Proyecto: “Diseño, Desarrollo de Planos, Demolición de Estructuras Tipo Rancho, Remodelaciones y Construcción de las Nuevas Infraestructuras de los Centros Educativos Quebrada de Peces y Camarón Arriba, Corregimiento de Camarón Arriba, Distrito de Besiko, Comarca Ngäbe Bugle, Distrito de Besiko”, específicamente el Centro Educativo Camarón Arriba.

SEGUNDAS ACLARACIONES

Resolución DEIA-DEEIA-AC-0036-2502-2021 de 25 de febrero de 2021

**Comunidad de Camarón Arriba, Corregimiento de Camarón Arriba, Distrito de Besiko,
Comarca Ngäbe Bugle**

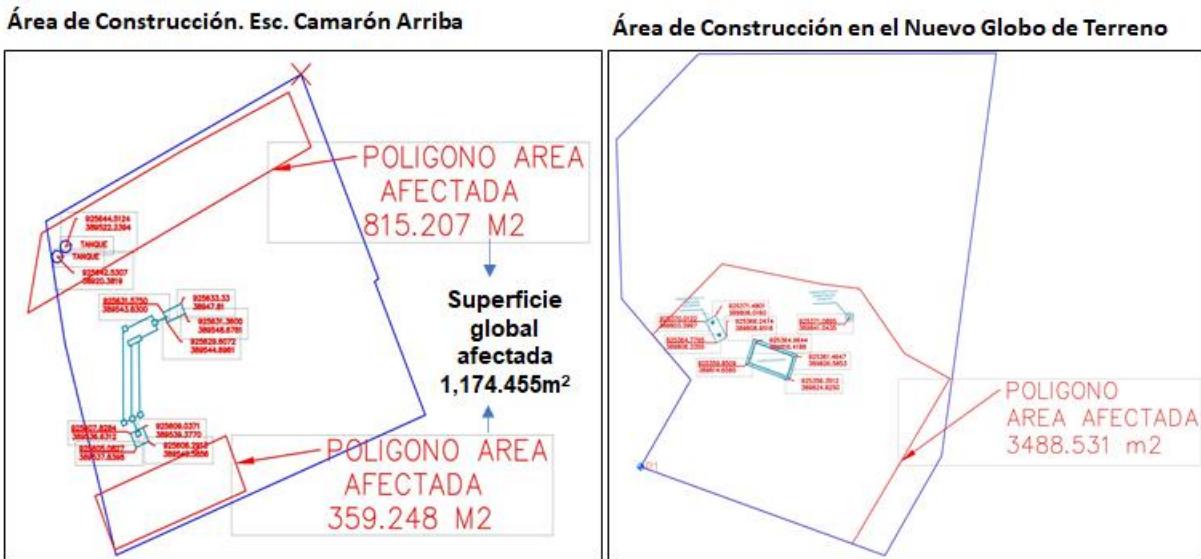
- b. Presentar línea base (aspectos físicos y biológicos), impactos y medidas de mitigación a implementar del globo de terreno de 9,431.42m².

Si bien es cierto que, en las primeras aclaraciones, se hicieron las respectivas correcciones de la superficie del globo de terreno donde se encuentra la Escuela de Camarón Arriba que es de 2,836.93m² y del otro globo de terreno de 9,431.42m² donde se llevará a cabo la construcción de las nuevas instalaciones. También es importante señalar que la información relacionada con los aspectos físicos y biológicos presentada en el EsIA corresponde a la descripción propia de ambos globos de terreno. Independientemente que las áreas de construcción sean inferiores a la superficie global en ambos globos, tal y como se explico en las primeras aclaraciones, utilizando el siguiente plano.

Ahora bien, para efecto de responder esta aclaración se presenta la información física y biológica correspondientes a ambos globos de terreno. Según los acápitulos N°6. Descripción del Ambiente Físico y el N°7. Descripción del Ambiente Biológicos de la lista de contenidos mínimos del Decreto Ejecutivo N°123 de 14 de agosto de 2009.
